仕様変更のご案内

さてこの度、弊社製品『スペースヒーター』におけるサーモスタットの温度調整ダイヤルにつきまして、下記の通り寸法変更を実施させていただきますことを、ここにご案内申し上げます。

サーモスタット付スペースヒーター

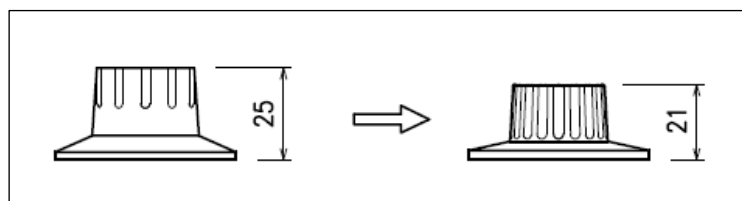
変更内容 ダイヤル部分の高さが変更になります。

（変更前） 25mm ⇒ （変更後） 21mm
